INFORME DE VISITA DE CONTROL
N° 026-2023-OCI/0465-SVC

VISITA DE CONTROL
MUNICIPALIDAD DISTRITAL DE SAN MIGUEL
SAN MIGUEL - SAN ROMÁN - PUNO

**“EJECUCIÓN DE LA OBRA: MEJORAMIENTO DEL
SERVICIO DE TRANSITABILIDAD VEHICULAR Y PEATONAL
EN LAS URBANIZACIONES PUEBLO JOVEN LA
REVOLUCIÓN Y SAN MARTÍN DE PORRES DISTRITO DE
SAN MIGUEL - PROVINCIA DE SAN ROMÁN -
DEPARTAMENTO DE PUNO”**

Imagen n.º 14
Tamiz de 2" (2 pulgadas) utilizado para la verificación

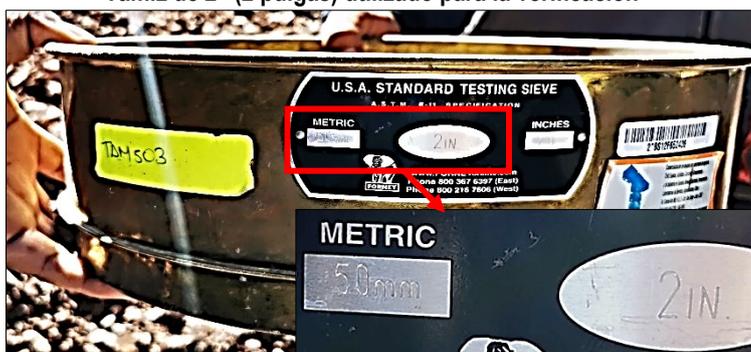
Al respecto, en la verificación física realizada a la Obra el 9 de junio de 2023, se advirtió material granular para sub base con tamaños mayores a 50 mm (2 pulgadas) depositado en una zona de la Obra y también extendido en la calle Yungay, como se consignó en el Acta de Visita de Control n.º 01-2023-OCI/0465 de 9 de junio de 2023 según el detalle siguiente:

La obra realiza la compra del material de subbase, el tamaño máximo debe ser de 2”; sin embargo, el material que se observa tiene elementos mayores a 2”, el ingeniero especialista de calidad indica que el material fue internado ayer (08-06-2023) aproximadamente a las 4p.m. Se pasó el material por el tamiz de 2”, 3 veces, de lo cual se corrobora que tiene elementos mayores a 2”, (...), cada vez fue en un punto diferente (3 puntos).

En la calle Yungay se advirtió la sub base colocada mayor a 2", se pasó por el tamiz de 2", los responsables de obra indican que este material fue el mismo que trajo ayer (08-06-2023) el proveedor⁶.

Imagen n.º 26
Plano de detalle de veredas - Lámina PDV-1

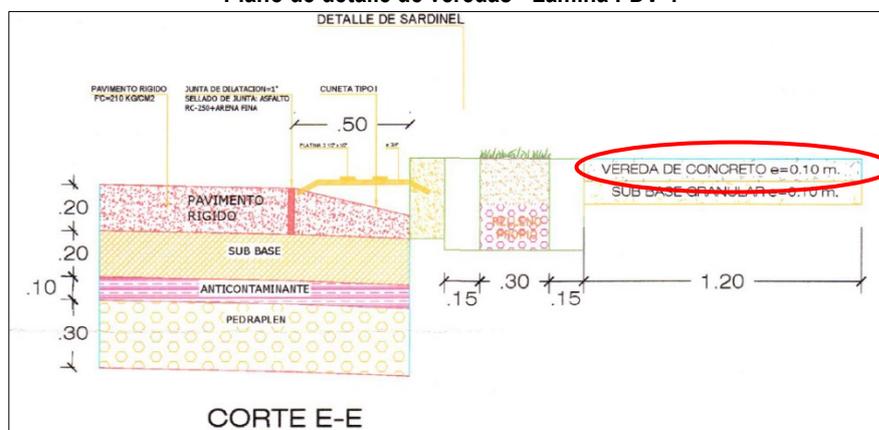
De acuerdo al Plano de detalle de veredas - Lámina PDV-1 de julio de 2022 del expediente técnico reformulado y actualizado de la Obra, el espesor de la vereda de concreto¹² es de 0.10 m (10 cm), como se muestra a continuación:
